Email elisa.degiorgio@arpa.fvg.itAlla DIREZIONE CENTRALE
DIFESA dell'AMBIENTE
ENERGIA e SVILUPPO SOSTENIBILE
Servizio Valutazioni Ambientali
Pec: ambiente@certregione.fvg.it**Oggetto: SCR 1945** Impianto fotovoltaico ad inseguimento monoassiale da realizzarsi in Comune di Aquileia (UD)

INTEGRAZIONI

Proponente: Renantis Italia Srl

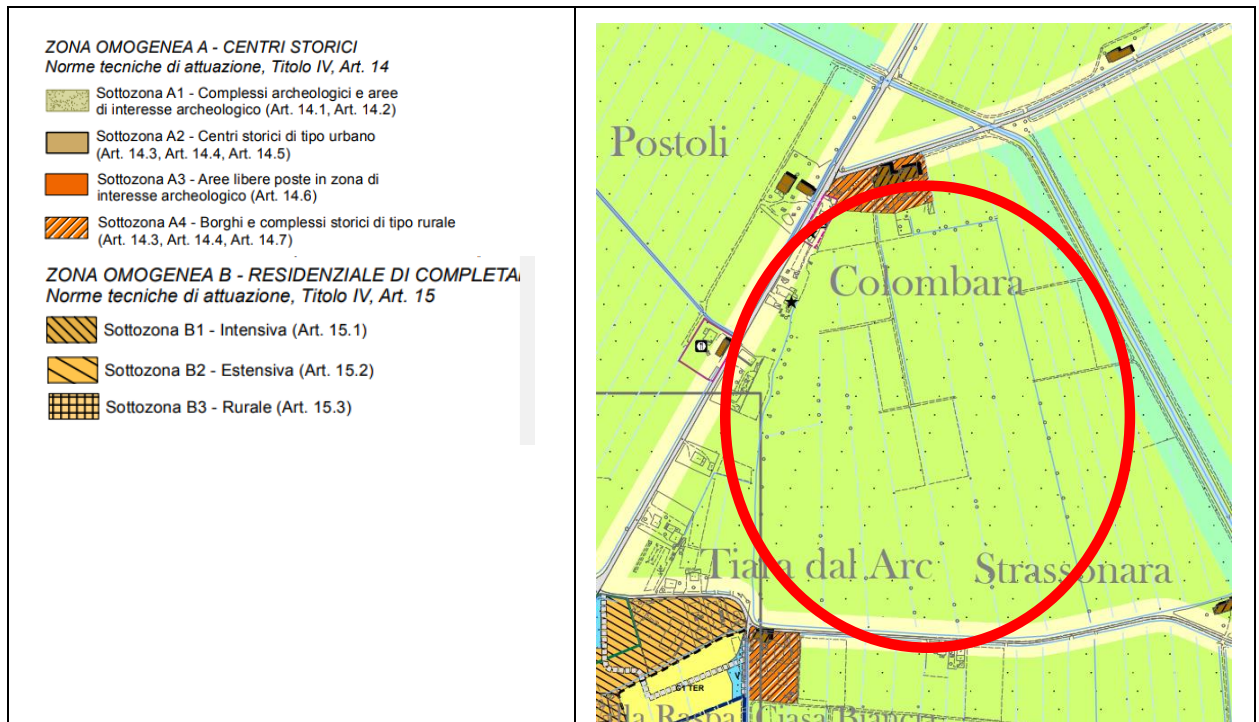
In merito alla componente faunistica si condivide la soluzione proposta per garantire il passaggio della micro e meso fauna ossia prevedere dei ponti ecologici posizionando la rete perimetrale sollevata dal piano campagna di 15 cm, per 4 metri, posizionati ogni 200 m (pag. 6 del *Documento riscontro delle integrazioni*).
